AUTORIDAD NACIONAL DE LICENCIAS AMBIENTALES

RESOLUCIÓN N° 001643 (16 JUN. 2026)

“Por la cual se resuelve un recurso de reposición interpuesto en contra de la Resolución 939 del 27 de marzo de 2026 y se toman otras determinaciones”

Figura 3-71 infraestructura provisional de teleféricos

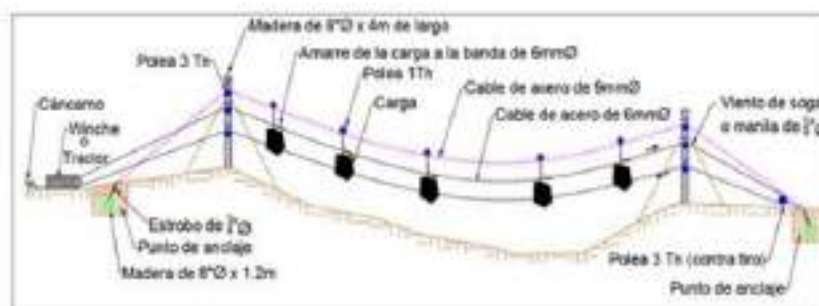
El sistema de teleférico constará principalmente de un área de despacho y una de descarga con ocupaciones que se encuentran aproximadamente entre 31,00 m² y 99,98 m², tanto en el área de despacho como en el área de descarga se realizará el anclaje de la guaya de transporte, a través de un tronco que será enterrado en el suelo y la disposición provisional de equipos, herramientas, materiales de construcción empacados y estructuras, que serán inmediatamente trasladados hacia los sitios de torre, una vez que sean transportados hasta el área de despacho, por lo tanto, no implican el uso y/o aprovechamiento de recursos naturales o la generación de impactos ambientales adicionales a los identificados y evaluados en el EIA de 2016 y en el presente EIA de modificación de licencia ambiental.

De acuerdo con lo anterior, mediante una guaya aérea se transportarán hacia los sitios de torre referidos, diferentes cargas, las cuales son haladas por un malacate sujeto a una segunda guaya, como se muestra en la siguiente figura:

No obstante, el Equipo Evaluador Ambiental frente a los “teleféricos” concluyó que, al no encontrarse como una infraestructura del proyecto acorde con el alcance de la solicitud de modificación, no consideró ambientalmente viable realizar el ajuste solicitado.

De acuerdo con las consideraciones técnicas antes expuestas, esta Autoridad Nacional considera procedente reponer y en tal sentido modificar parcialmente el artículo décimo primero de la Resolución 939 del 27 de marzo de 2026, respecto de la FICHA: A-01-01-F05 – MANEJO, TRANSPORTE Y ALMACENAMIENTO DE MATERIALES DE CONSTRUCCIÓN Y SUSTANCIAS PELIGROSAS, en el sentido de que solamente se debe retirar de dicha ficha todo lo asociado con el teleférico.
